Hängebrücke Neckar Line Rottweil  
**Fachgutachten Denkmalschutz**

Beeinträchtigung Denkmale – Aufnahme und Bewertung der Betroffenheit für die Gesamtanlage sowie die Denkmale besonderer Bedeutung

**Ergänzende Stellungnahme 2**  
**Überarbeitete Freiflächenplanung Bockshof (Stand März 2021)**

Abb. 1 Visualisierung Brücke ohne Pylon im Neckartal Stand März 2021

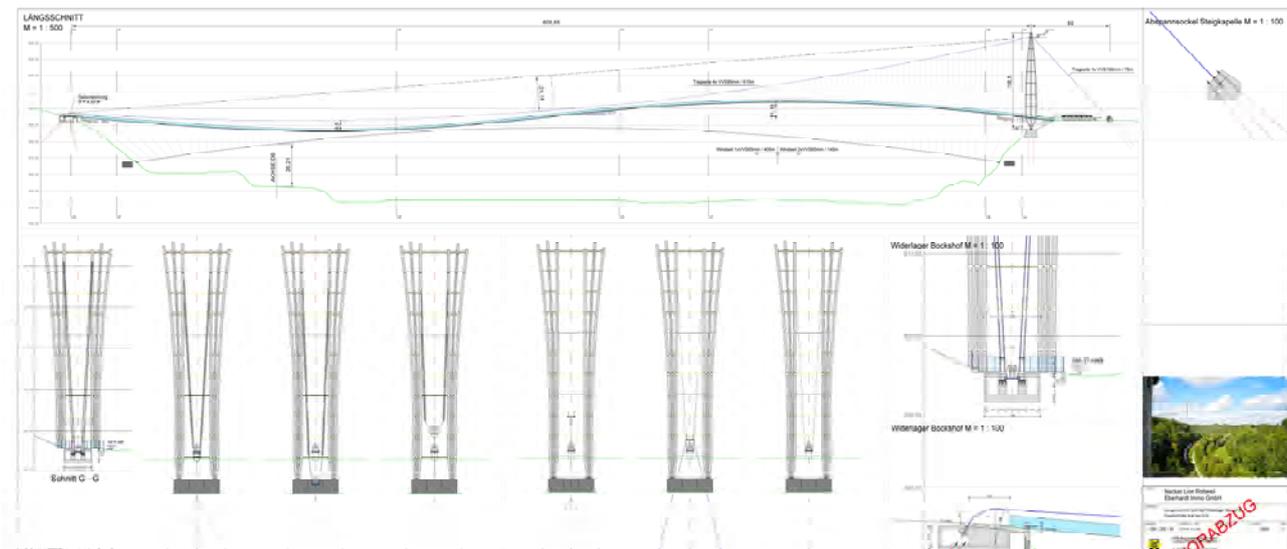
Mit dem Verzicht auf den Pylon im Neckartal ergeben sich für das äußere Erscheinungsbild der Gesamtanlage gegenüber der dem Hauptgutachten zugrunde liegenden Planung **größtenteils Verbesserungen**.

Dies gilt vor allem hinsichtlich **Standort 2** (Blick vom Viadukt Balinger Straße). Durch den Wegfall des Pylons wird hier die Wahrnehmung der Brücke in der Stadtansicht reduziert.

Aber auch bei **Standort 3** (Blick aus dem Tal neben der Eisenbahn) und **Standort 4** (Blick von der Drehersmühle) wird sich der Verzicht auf den Pylon positiv auswirken. Allerdings wird dieser Vorteil im Fall der beiden letzten Standorte durch die neu eingeführte Unterspannung mit Windseil teilweise wieder zunichte gemacht werden.

Beim **Standort 5** ergeben sich keinerlei Auswirkungen. Und bei **Standort 1** (Blick vom Kriegsdamm) ist mit dem Verzicht auf den 2019 geplanten "Balkon" nicht mehr von zusätzlichen Beeinträchtigungen auszugehen. Allerdings wird auch hier die neue Unterspannung des Brückenlaufs sichtbar werden. Die klare Ablesbarkeit der neuzeitlichen Zutat sowie der Topographie bleiben aber unverändert gegeben.

Abb. 6 Visualisierung Brückenkopf Bockshof März 2021

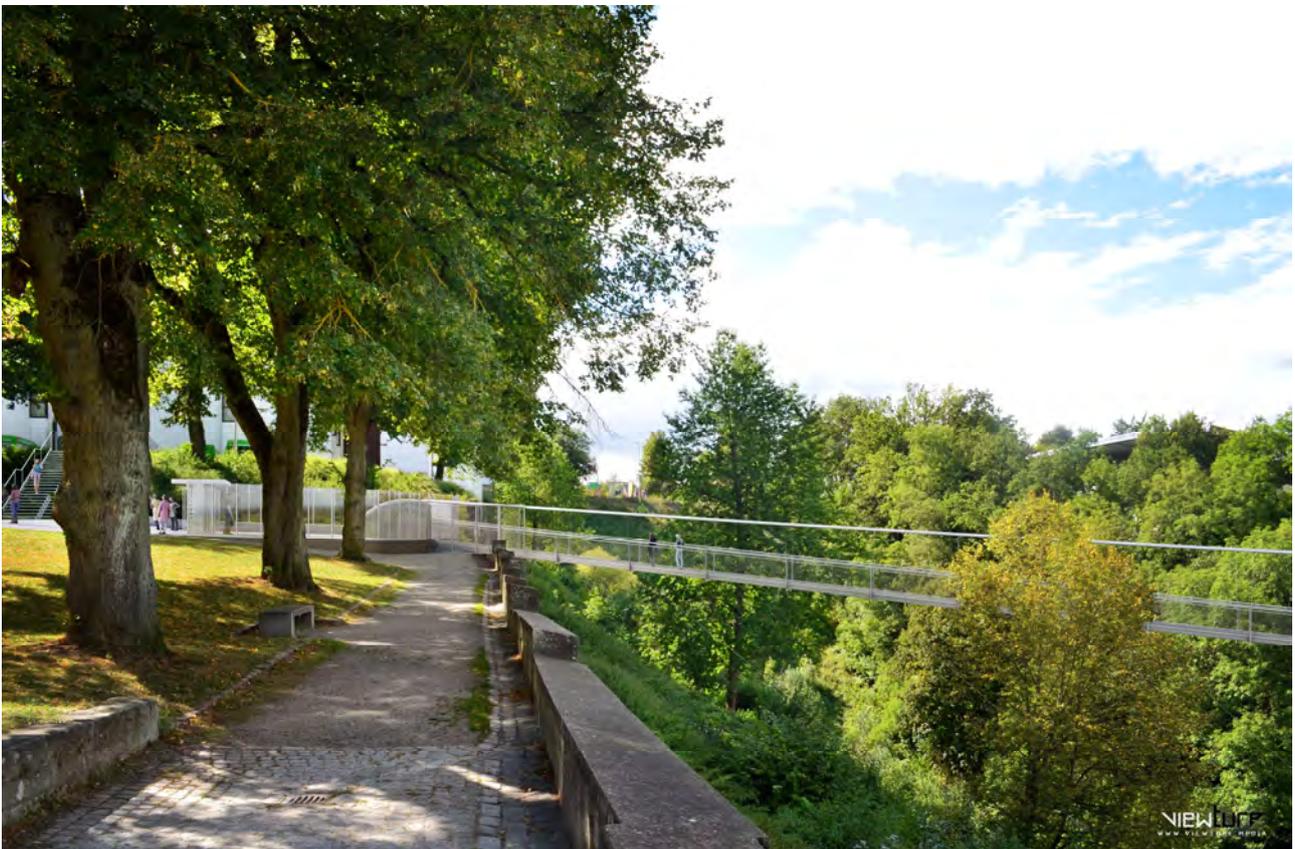
- Der Anschluss der Brücke an die gläserne Einfriedung und die Stadtmauer ist im Detail gestalterisch überzeugend zu lösen, um die Erlebbarkeit der Stadtmauer nicht unnötig zu beeinträchtigen. Eine Überprüfung der Notwendigkeit der in den Visualisierungen dargestellten Rahmen des Übersteigschutzes entlang des Brückenlaufes wird angeregt.

- Eine Ausführung der Drehkreuzanlage ohne Überdachung wäre im Interesse einer Zurücknahme der Wirkung der Einfriedung sehr wünschenswert. Zumindest aber sollte auf die in den Visualisierungen dargestellten massiven Blenden verzichtet werden.

- Eine Reduzierung der Höhe der gläsernen Einfriedung des Brückenkopfes auf die notwendige Höhe der Übersteigschutzes des Brückenlaufes wäre hilfreich. Jede Reduzierung der Höhe fördert die Integration des Einbaus in die Grünfläche.

Abb. 7 Visualisierung Brückenkopf Bockshof März 2021

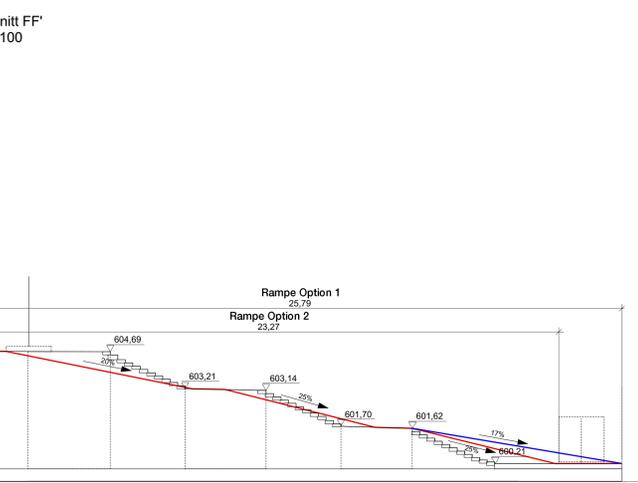
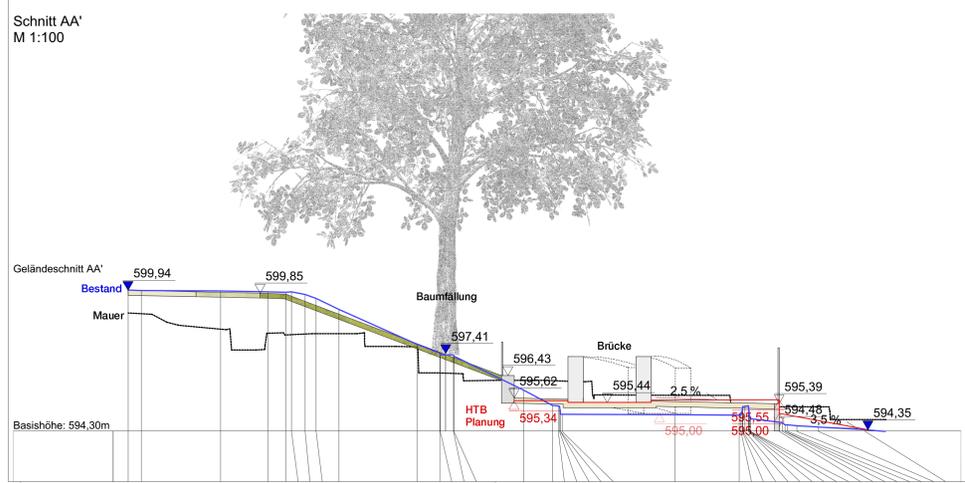
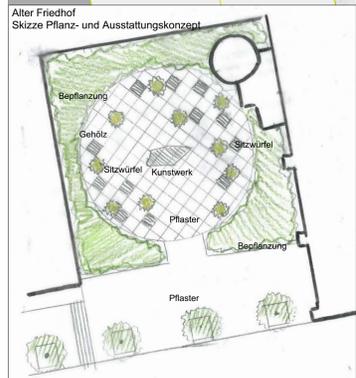
- Dessen ungeachtet bleiben weiterhin Fragen hinsichtlich der Umsetzung im Detail. Vor allem wird nicht deutlich, wie die Brücke mit ihrer Absturzsicherung an die gläserne Einfriedung anschließt sowie was in dem Zwischenraum zwischen Einfriedung und Stadtmauer geplant ist. Für eine endgültige Bewertung der geplanten Situation fehlen hier weiterhin noch Aussagen.
